Bescheid

über die Änderung und Ergänzung der
allgemeinen bauaufsichtlichen Zulassung
vom 18. Mai 2015

Z-33.41-1590

**Wärmedämm-Verbundsystem mit angeklebten EPS-Platten
"PRIMO Color WDV-System EPS"**

Anlage 7

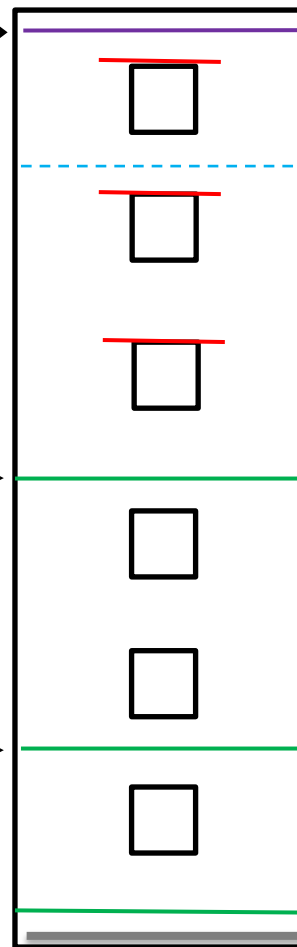
Für schwerentflammbare WDVS mit bis zu 300 mm dicken EPS-Platten müssen zusätzlich zu den in Abschnitt 4.6.2 enthaltenen Bestimmungen folgende konstruktiven Maßnahmen gegen eine Brandeinwirkung von außen ausgeführt werden (siehe Anlage 7):

1. ein Brandriegel an der Unterkante des WDVS bzw. maximal 90 cm über Geländeoberkante oder genutzten angrenzenden horizontalen Gebäudeteilen (z. B. Parkdächer u. a.)

2. ein Brandriegel in Höhe der Decke des 1. Geschosses über Geländeoberkante oder angrenzenden horizontalen Gebäudeteilen nach Nr. 1, jedoch zu dem darunter angeordneten Brandriegel mit einem Achsabstand von nicht mehr als 3 m. Bei größeren Abständen sind zusätzliche Brandriegel einzubauen.

3. ein Brandriegel in Höhe der Decke des 3. Geschosses über Geländeoberkante oder angrenzender horizontaler Gebäudeteile nach Nr. 1, jedoch zu dem darunter angeordneten Brandriegel mit einem Achsabstand von nicht mehr als 8 m. Bei größeren Abständen sind zusätzliche Brandriegel einzubauen.

4. weitere Brandriegel an Übergängen der Außenwand zu horizontalen Flächen (z. B. Durchgänge, -fahrten, Arkaden), soweit diese in dem durch einen Brand von außen beanspruchten Bereich des 1. bis 3. Geschosses liegen.

Weiterhin ist ein Brandriegel (wie vorstehend beschrieben) maximal 1,0 m unterhalb von angrenzenden brennbaren Bauprodukten (z. B. am oberen Abschluss des WDVS unterhalb eines Daches) in der Dämmebene des WDVS anzuordnen. Dieser Brandriegel ist mit einem Klebemörtel vollflächig anzukleben.
